Tarquinia, 20 Gennaio 2021

Oggetto: *Studio di Impatto Ambientale proposto dalla A2A Ambiente S.p.A. "Impianto di Recupero Energetico di Tarquinia (VT)" ubicato nel Comune di Tarquinia, in Provincia di Viterbo, località Pian D'Organo - Pian dei Cipressi. Registro elenco progetti: n. 051/2019 - Risposta alle controdeduzioni di A2A Ambiente Spa.*

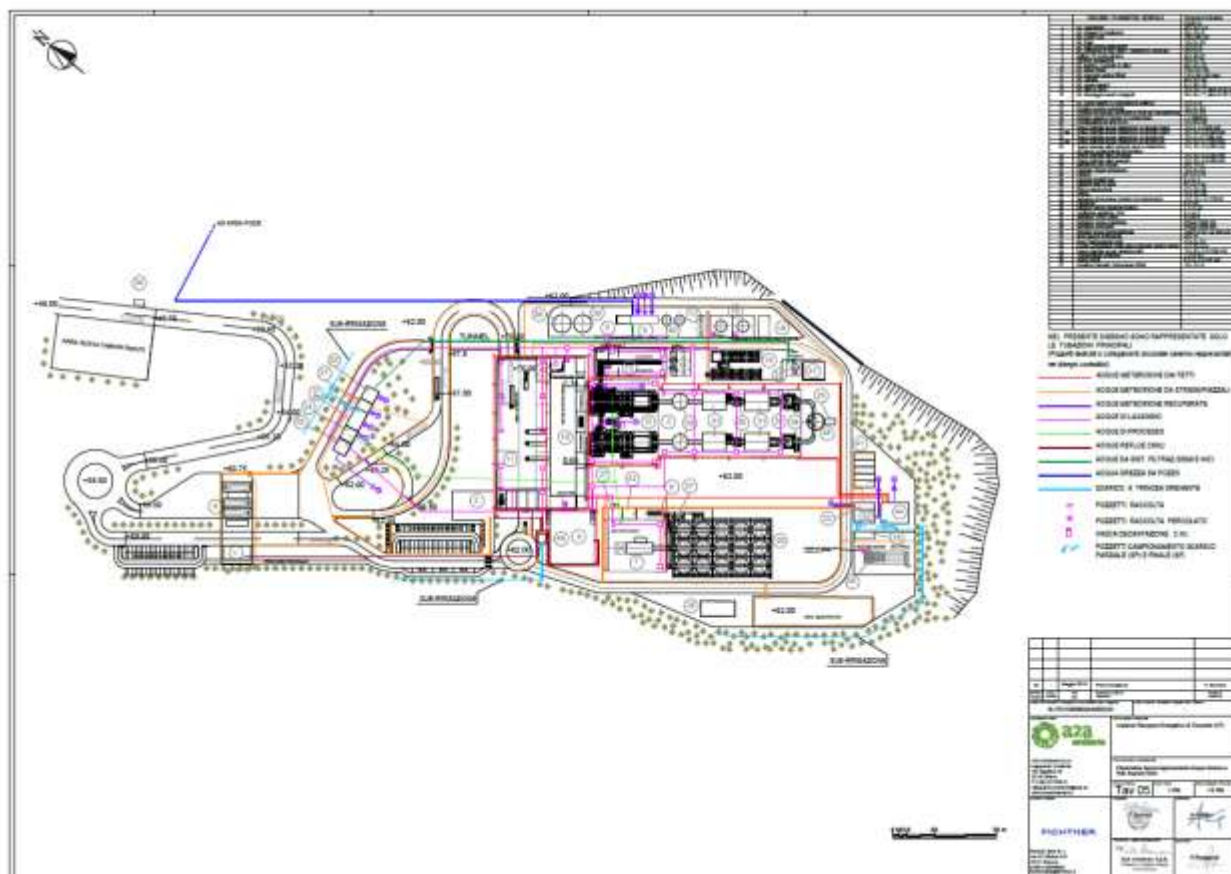
E proprio il fatto che la Società parli di “troppo pieno” delle vasche 44, 21bis e 22bis indica che gli scarichi, per quanto discontinui, siano inevitabili.

Se si prende in riferimento la Tav. 05 *“Planimetria di approvvigionamento acqua grezza e reti scarichi idrici”*, si possono meglio recepire i quantitativi ed il percorso delle acque meteoriche di prima pioggia sull’intera superficie dell’impianto, nonché individuare i punti di scarico e i luoghi di affluenza delle acque meteoriche di troppo pieno delle vasche di accumulo.

La planimetria decifra anche meglio le osservazioni sollevate da IN Onlus, criticità che la A2A cerca di minimizzare ma che tuttavia si palesano, quando indica i punti di scarico delle acque, con un sistema cosiddetto, "a trincea drenante", i quali, in altre parole, fanno finire l'acqua direttamente sui terreni.
